Tittel: Endringssøknad mudring Herføl brygge til tillatelse nr 2021.0448.T

TITTEL ENDRINGSSØKNAD
Søknad om graving i forurenset sjøbunn
ved ilandføring av ny vannledning til
Herføl

REFERANSE 2021/11671 *Vedtak om tillatelse etter
forurensningsloven til mudring i sjø ved
Herføl Brygge i Hvaler kommune*

Sjøledning
 Plan og profil fra pel 3300-ca.3558

Figur 1. Figuren viser omtrentlig trasé for nedgravd av vannledning ved Herføl brygge.

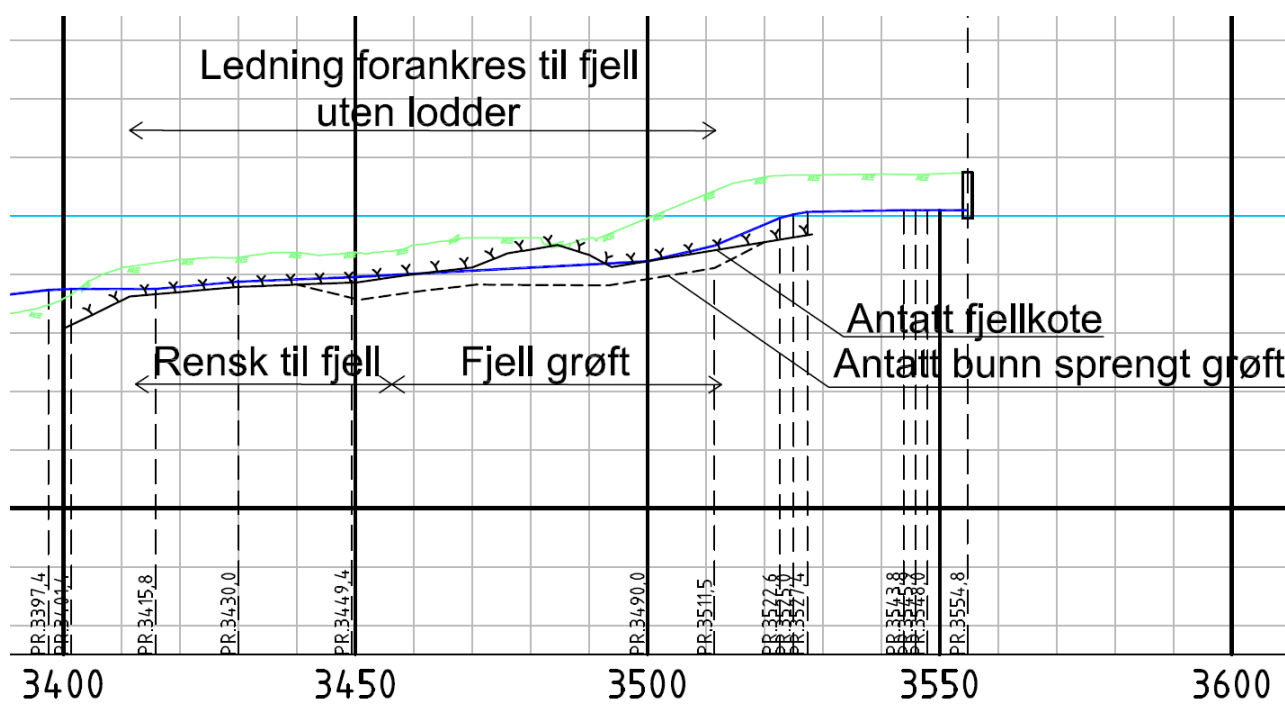
Det ble den 08.09.2022 holdt møte med tema "Gjennomgang arbeidsmetodikk/fremdrift mudring Herføl". Møtet var mellom Hvaler kommune, Leif Grimsrud AS avd. Kystmiljø og COWI AS. Kystmiljø hadde i forkant av møtet utført målinger av vann- og sedimentdybde samt avstand ned til fast fjell under bunnflaten i område ved Herføl brygge. Det ble fastslått at dybden til fjell var mye grunnere enn først antatt, og at 50 m³ med fjell må sprenges for å kunne legge vannledningen i planlagt trasé. *Vedtak om tillatelse etter forurensningsloven til mudring i sjø ved Herføl Brygge i Hvaler kommune, 2021/11671*, gir kun tillatelse til mudring av sedimenter, da det ikke er søkt om sprenging. COWI AS søker med dette om endring av tiltaket. Dette er gjort etter muntlig avtale med Statsforvalteren saksbehandler Torbjørn Raugstad

Omfanget av endringssøknad om sprengning i fjellmasse under vann, gjelder kun for fjellet i planlagt trasé for nedgraving av vannledning ved Herføl brygge. Figur 2 viser profilet av planlagt trasé der sprengning vil være nødvendig. Det vil være behov for sprengning av ca. 50 m³ faste fjellmasser. Hele profilet for sjøledningen er vedlagt.

Figur 2. Profilet viser området der sprengning er nødvendig.

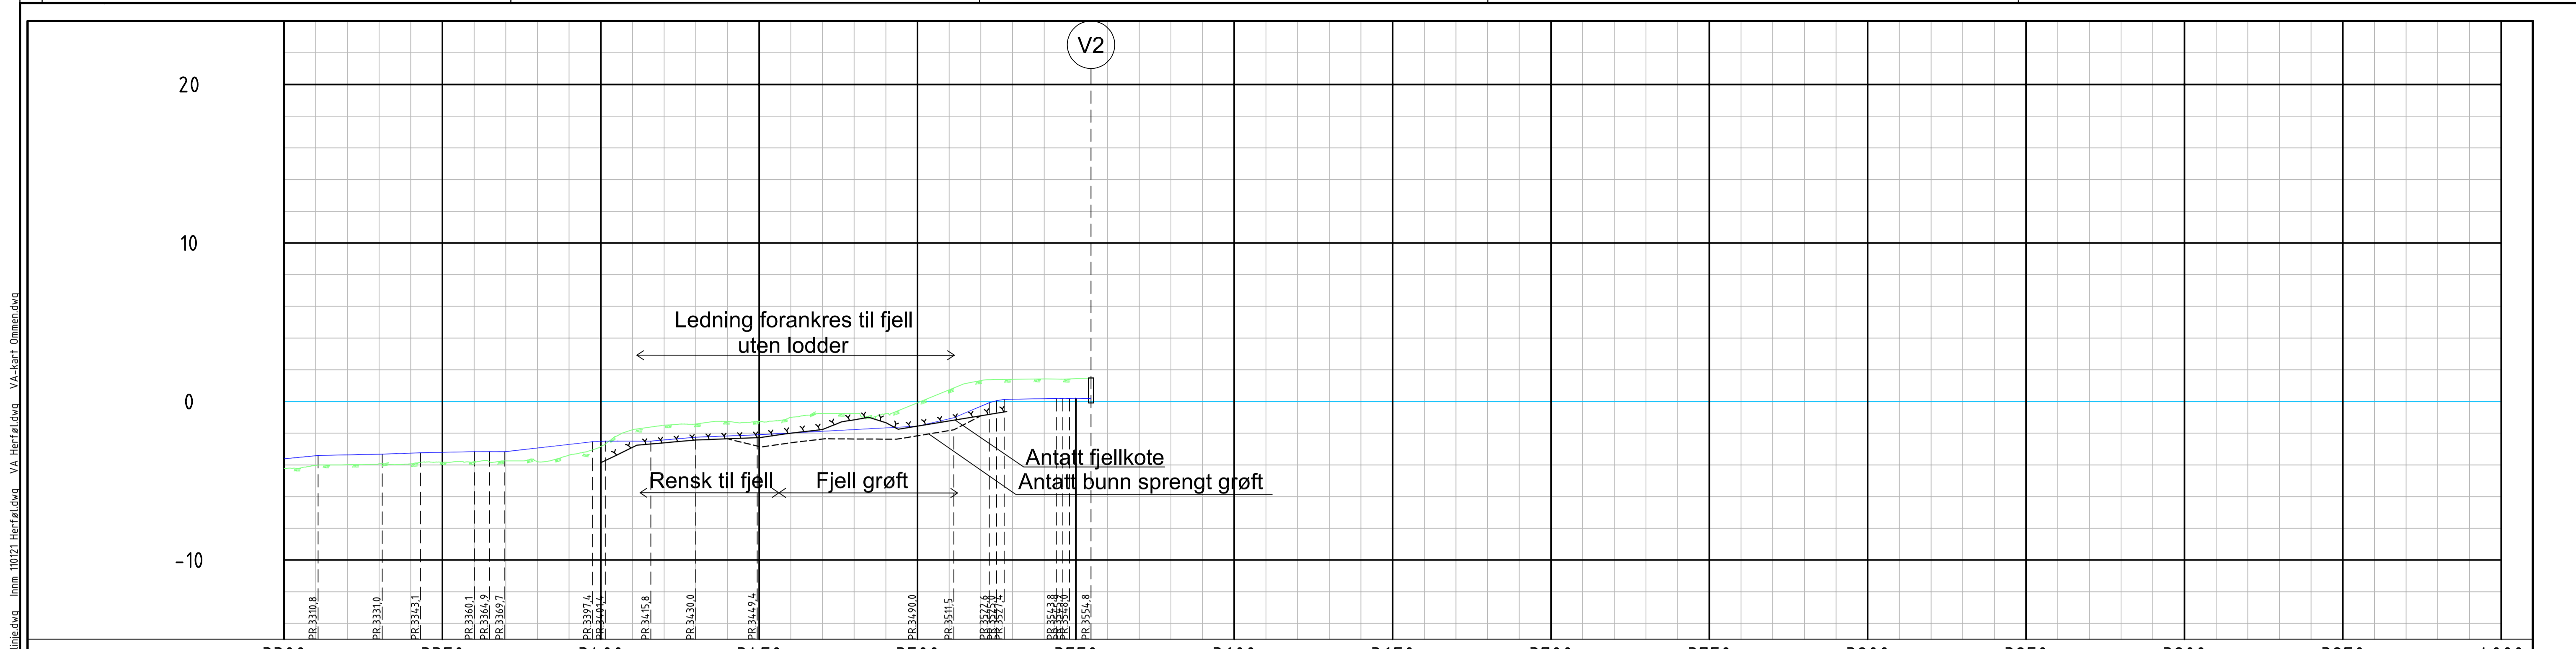
En positiv effekt av sprengingen er at det vil bli noe mindre behov for mudring. Sluttrapporten etter arbeidet vil redegjøre for dette.

Negative effekter av sprengingen er et mindre utslipp av nitrogen som følge av sprengstoffet, og frigjøring av partikler med unaturlige kvasse kanter, typisk for alle sprengningsarbeider. Partiklene vil sedimenteres innenfor siltgardinen.

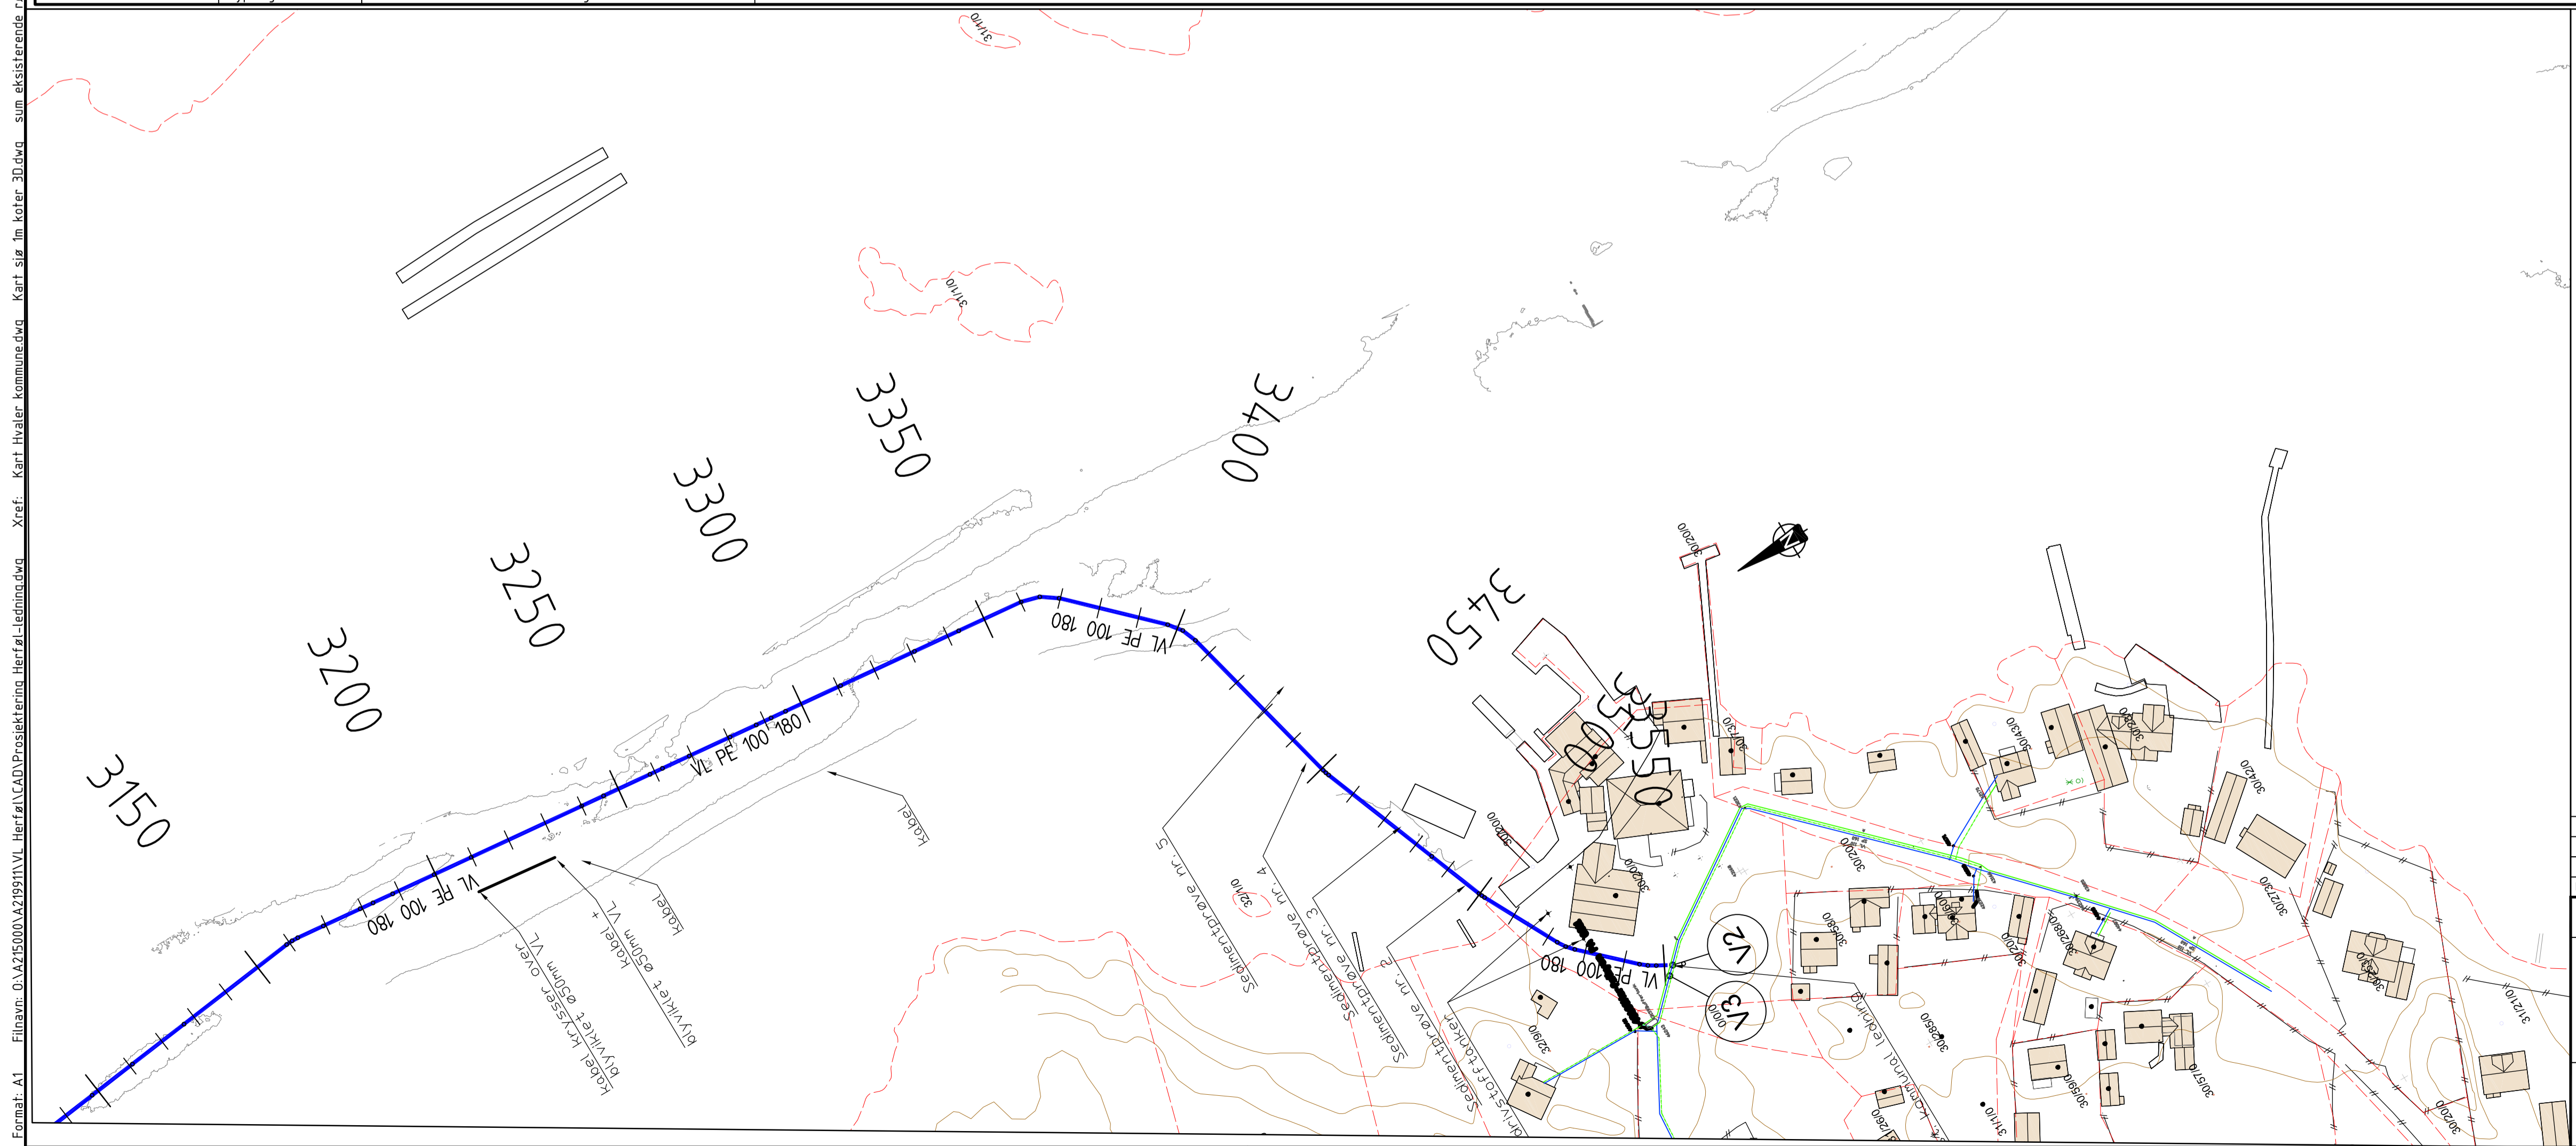
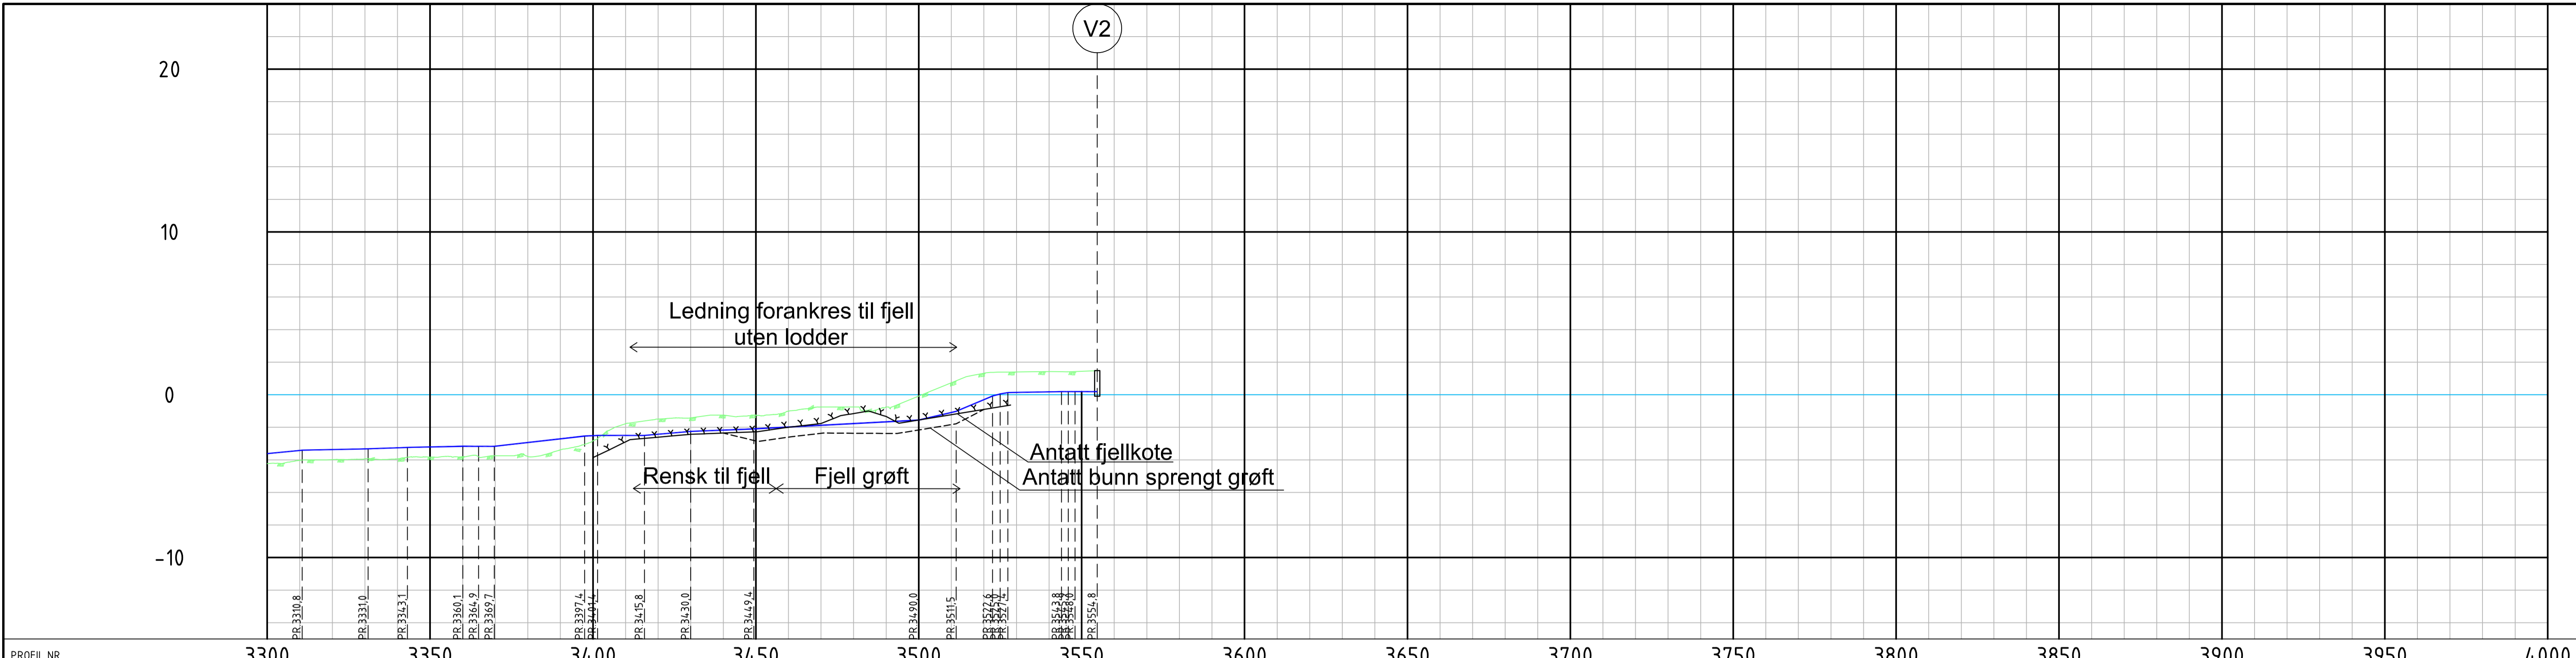
| A | 09.09.22 | Lagt inn fjellkote | | | | |

Plan og profil fra pel 3300-ca.3558 Dato: 12.02.21

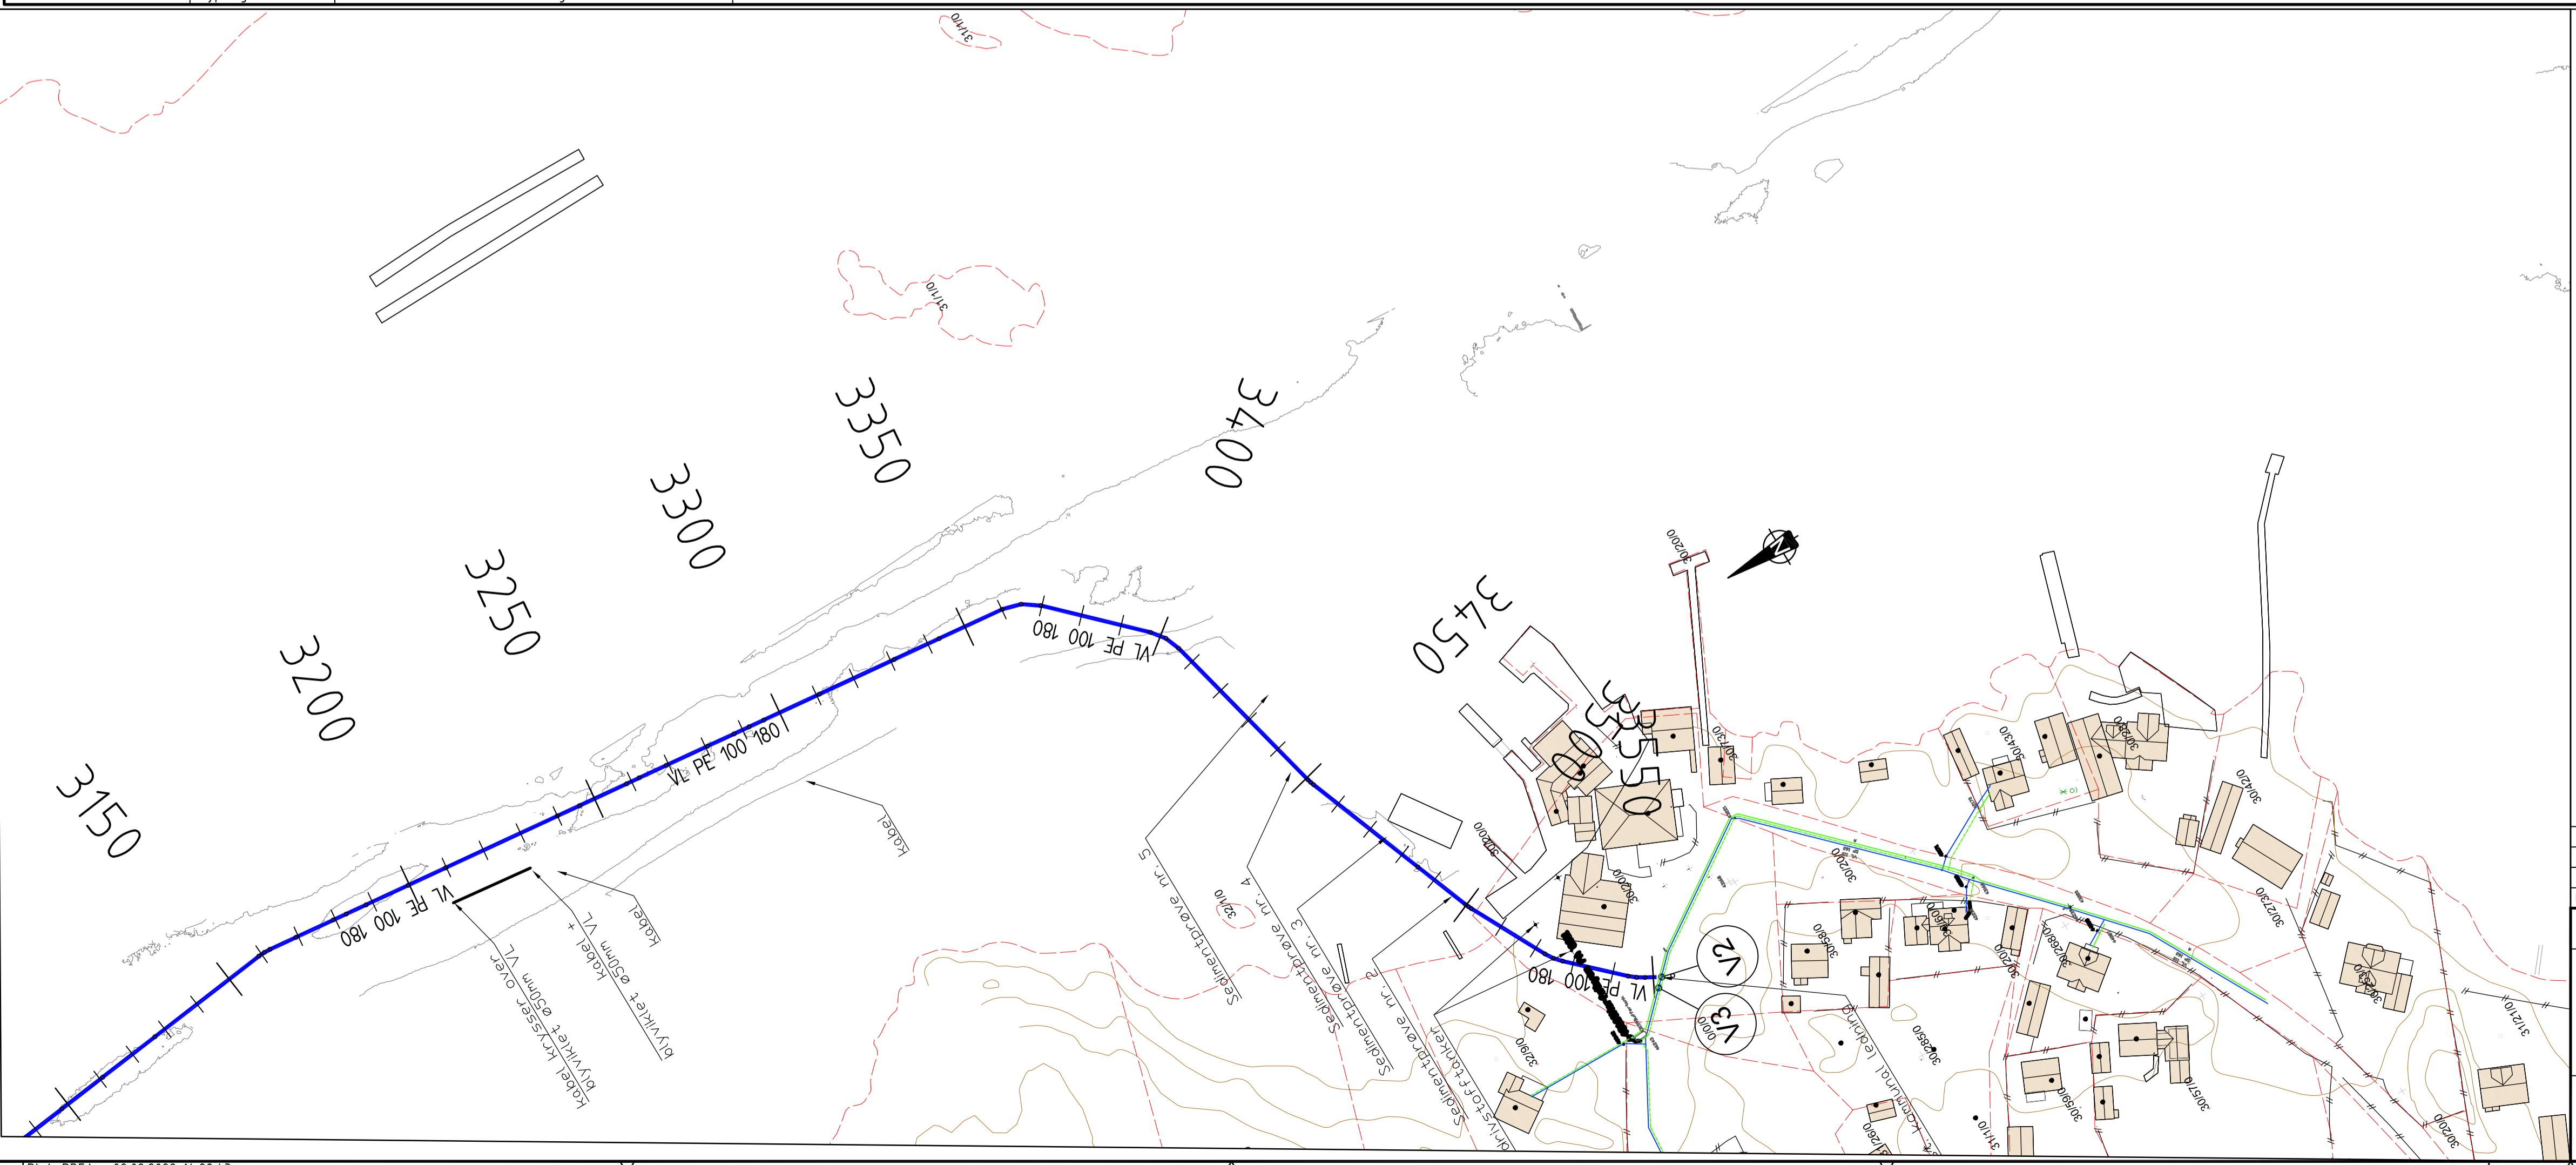
| A | 09.09.22 | Lagt inn fjellkote | | | | |
